**KLAUZULA ROZPATRZENIA  
PROJEKTU STAŁEJ ORGANIZACJI RUCHU**

**„Projekt stałej organizacji ruchu w ramach zadania: „Przebudowa włączenia drogi gminnej publicznej nr 560316K (ul. J. Kusocińskiego) do DK75 w km 6+143 w miejscowości Niepołomice.”**

**OPINIA**

do projektu docelowej zmiany organizacji ruchu dla zadania: „Przebudowa włączenia drogi gminnej publicznej nr 560316K (ul. J. Kusocińskiego) do DK 75 w km 6+143 w miejscowości Niepołomice” w zakresie DK 75.

Adres obiektu budowlanego:	Niepołomice 2361/3, 2346/1, 2345, 2353, 2344, 2352	Branża:	Drogowa	
Nazwa rysunku:	Orientacja	Skala:	1:10000	
Funkcja:	Imię i nazwisko:	Uprawnienia:	Podpis:	Specjalność:
Projektował:	dr inż. Piotr Buczek	MAP/0363/PBD/18		Drogowa
Data:	07.2023	Nr. rys.	D-01

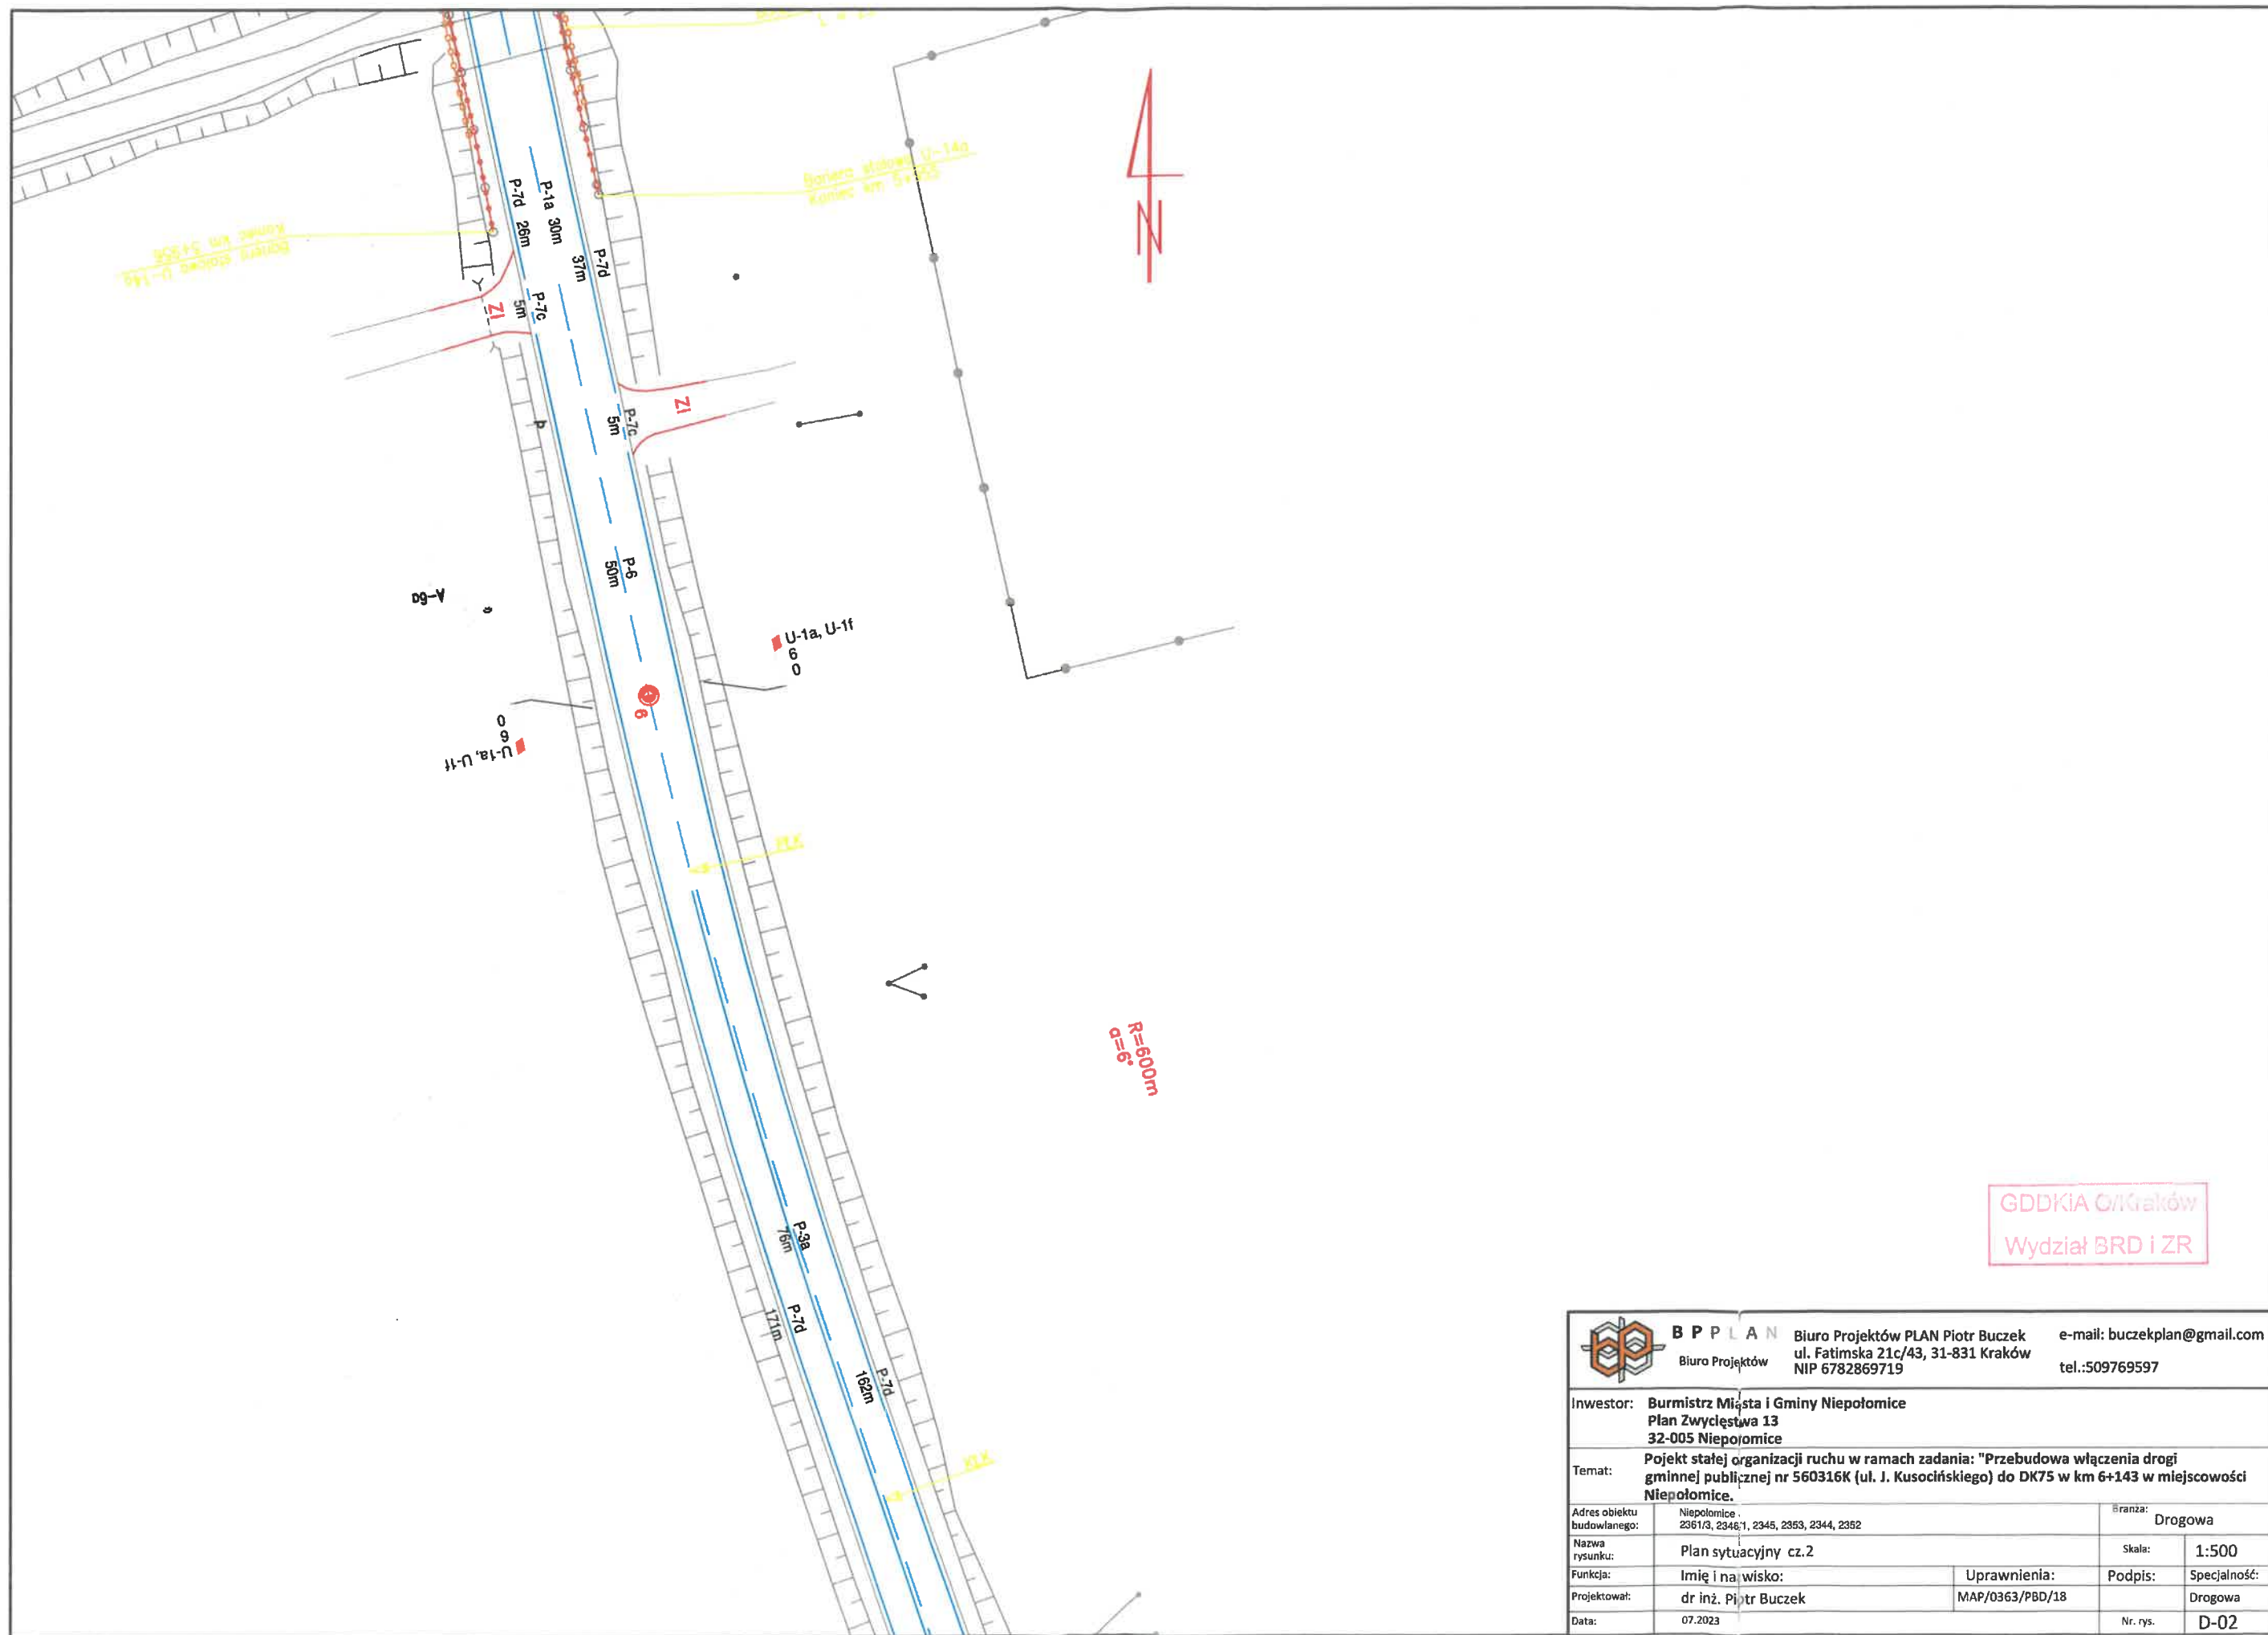
- Plan orientacyjny przedstawić w skali od 1:10 000 do 1:25 000;  
Skorygowano, przedstawiono plan sytuacyjny w skali 1:10 000
- Charakterystykę ruchu na DK 75 przedstawić w oparciu o GPR 2020/21;  
Przedstawiono charakterystykę ruchu w oparciu o GPR 2020/21
